к Акту обследования ОСИ к паспорту доступности ОСИ № 39-12/2024 от «04» декабря 2024 г.

**3. Пути (путей) движения внутри здания
(в т.ч. путей эвакуации)**

Муниципальное бюджетное дошкольное образовательное учреждение г. Астрахани «Детский сад № 38»

414057, г. Астрахань, ул. Звёздная, 156

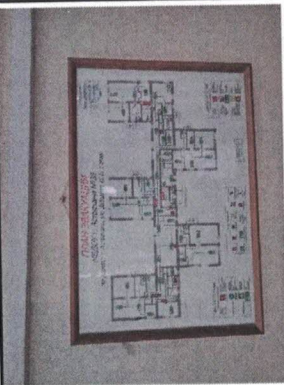
4.4.1	Лестница (внутри здания)	есть	Фото 3.2	Контрастное выделение нанесено неверно – на подступенок. Высота подступенка – 0,15 м; ширина проступи – 0,30 м. Установлены поручни на высоте – 0,6 м, 0,9 м.	С-ч, С-п	Выделить цветом (или фактурой) краевые ступени лестницы путем нанесения одной или нескольких полос, контрастных с поверхностью ступеней, (например, желтого цвета), имеющих общую ширину в пределах 0,08 - 0,1 м. Расстояние между контрастной полосой и краем проступи – от 0,03 до 0,04 м. Допускается применение контрастных противоскользящих полос с фотолуминесцентным покрытием. В том случае, если лестница включает в себя несколько маршей, предупреждающая тактильная полоса обустраивается только перед верхней ступенью верхнего марша и нижней ступенью нижнего марша. (п. 6.2.8 СП 59.13330.2020)	Организационные мероприятия
-------	--------------------------	------	---	--	----------	--	-----------------------------

Фото 4.8

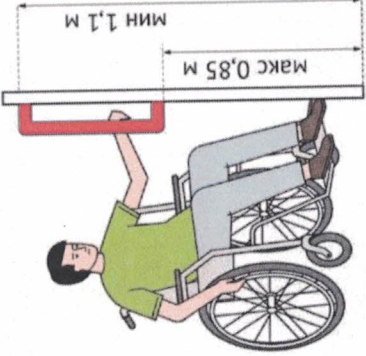
Фото 4.8	В каждой группе имеется гардероб. Не предусмотрено специально выделенного места для детей, передвигающихся на креслах-колясках.	К, О-н	Выделить места, доступные для людей, на передвижающихся креслах-колясках, установить крючки для одежды в зоне досягаемости, на высоте 1,0-1,2; обеспечить свободный доступ кресла-коляски к ним. (п. 8 СП 136.13330.2012; п. 6.3.3 СП 59.13330.2020)	Организационные мероприятия
			 Фото 4.9	Группы совмещены со спальней.	О-в, О-н, С-ч	В помещении первого этажа на одну группу детей следует в среднем предусматривать возможность оборудовать по 1-2 места для детей-инвалидов по каждому виду нарушений здоровья – опорно-двигательного аппарата (ОДА), слуха и зрения. (п.4.5 СП 138.13330.2012) (п. 6.4.3, 6.4.1 СП 59.13330.2020)	Организационные мероприятия
